INFORME DE CONTROL ESPECÍFICO N° 033-2026-2-0362-SCE

"EJECUCIÓN DE LA OBRA: MEJORAMIENTO DEL SERVICIO EDUCATIVO EN LA INSTITUCIÓN EDUCATIVA PRIMARIA N.° 38073/MX-P DEL CENTRO POBLADO DE MANALLASACC DEL DISTRITO DE CHIARA - PROVINCIA DE HUAMANGA - DEPARTAMENTO DE AYACUCHO"

INFORME DE CONTROL ESPECÍFICO N° 033-2026-2-0362-SCE

Imágenes n.° 100
Puerta (vestidor niñas), fotografías tomadas durante la inspección física a la Obra, donde se aprecian las deficiencias en la ejecución de puerta de madera apanelada.

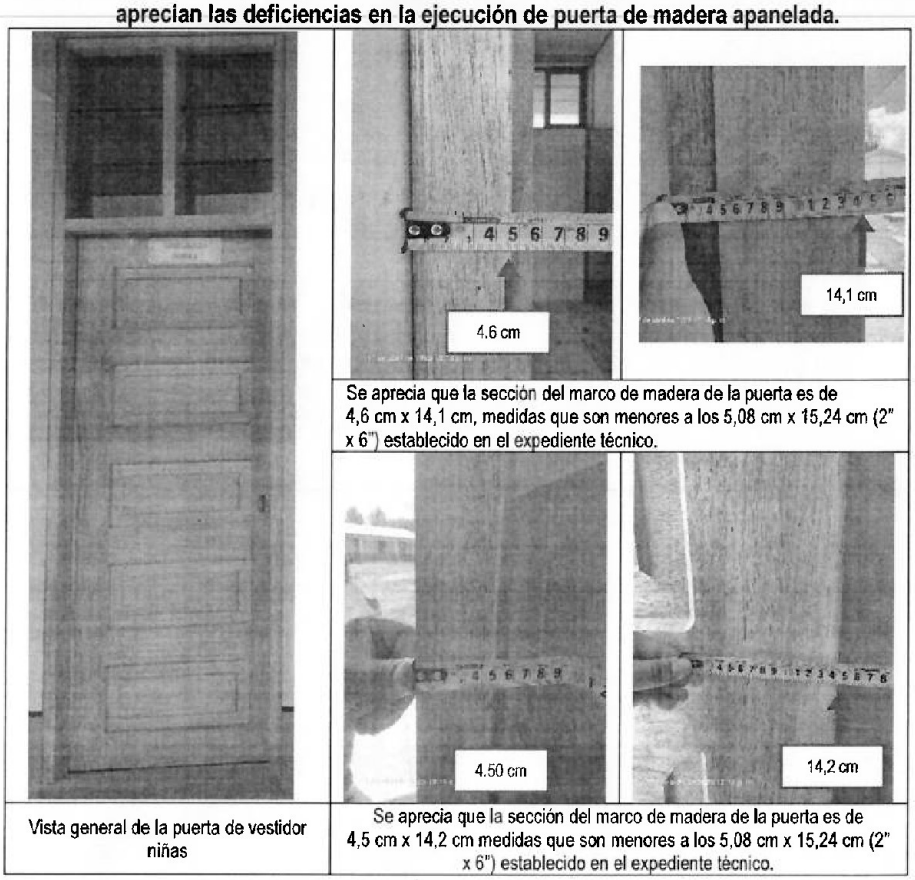
De las imágenes precedentes, el acta de inspección física n.° 2 **(Apéndice n.° 3, Anexo n.° 33)** e informe técnico n.° 01-2026-CG/OC0362-SCE-DTC **(Apéndice n.° 3)**, se observa que la partida 11.10.01 Puerta de madera apanelada fue deficientemente ejecutada, incumpliendo las especificaciones técnicas y el plano A-10.02 Detalle de carpintería de vanos módulo X (vestuarios y dep. mat. deportivo) **(Apéndice n.° 3, Anexo n.° 13)** y según el presupuesto de obra del expediente técnico **(Apéndice n.° 3, Anexo n.° 2)**, a continuación, se detalla las deficiencias encontradas:

Fuente: Plano A-10.02 Detalle de carpintería de vanos módulo X (vestuarios y dep. Mat. Deportivo) del expediente técnico.
Elaborado por: Comisión de Control.

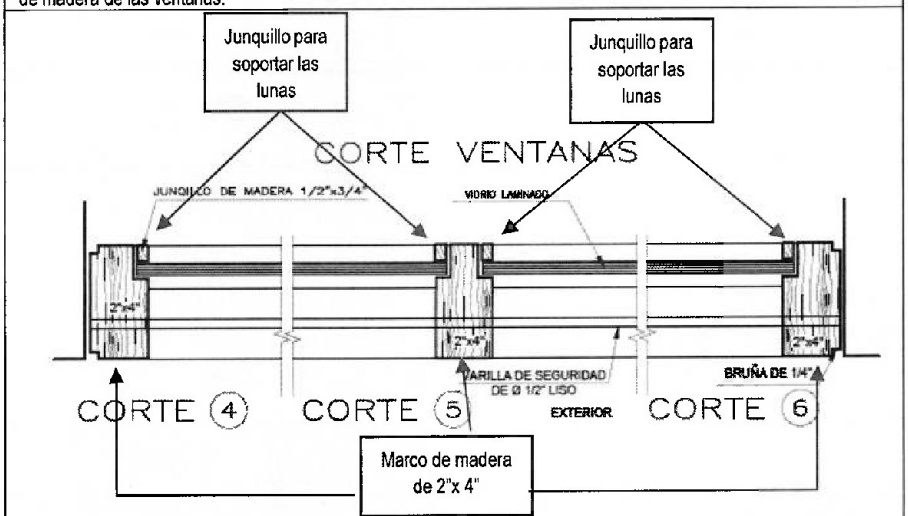
De la revisión del expediente técnico de obra, se presenta información sobre la partida en el plano A-10.02 Detalle de carpintería de vanos módulo X (vestuarios y dep. mat. deportivo) y según el presupuesto de obra; para la partida 11.10.03 Ventanas de madera con seguro, se contempló un metrado de 8,24 m² por un costo directo de S/2 280,75. Las cuales fueron registradas en las valorizaciones de obra n.os 3 y 14 **(Apéndice n.° 3, Anexo n.os19 y 27)**, reportando un acumulado de 100% de la partida ejecutada; sin embargo, de la inspección física a la Obra, detallada en el acta de inspección física n.° 2 de 21 de abril de 2026 **(Apéndice n.° 3, anexo n.° 33)** e informe técnico n.° 01-2026-CG/OC0362-SCE-DTC **(Apéndice n.° 3)**, se evidenció que no se ejecutó de acuerdo a las especificaciones de los planos, además, de no instalar los junquillos, en contraste a lo que se detalla en los planos, tal como se muestra:

Indicaciones típicas del corte vertical de las puertas que indican la posición de los junquillos y las secciones de los paneles de madera de las puertas.

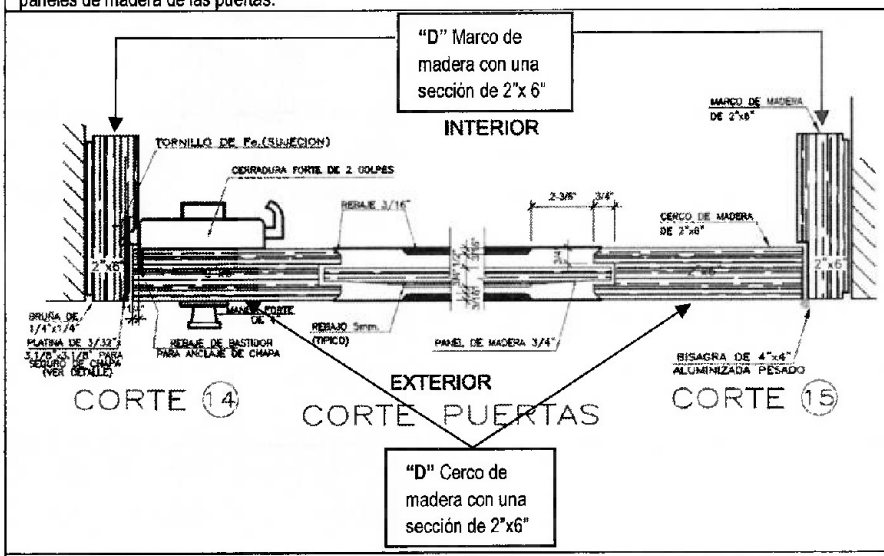
De la revisión del expediente técnico de obra, se presenta información sobre la partida en el plano A-11.02 Detalle de carpintería de vanos módulo XI (vigilancia) **(Apéndice n.° 3, Anexo n.° 14)** y según el presupuesto de obra **(Apéndice n.° 3, Anexo n.° 2)**, para la partida 12.10.01 Puerta de madera apanelada, se contempló un metrado de 1.86 m² por un costo directo de S/428,12. Las cuales fueron registradas en las valorizaciones de obra n.os 3 y 13 **(Apéndice n.° 3, Anexo n.os 19 y 25)**, reportando un acumulado de 100% de la partida
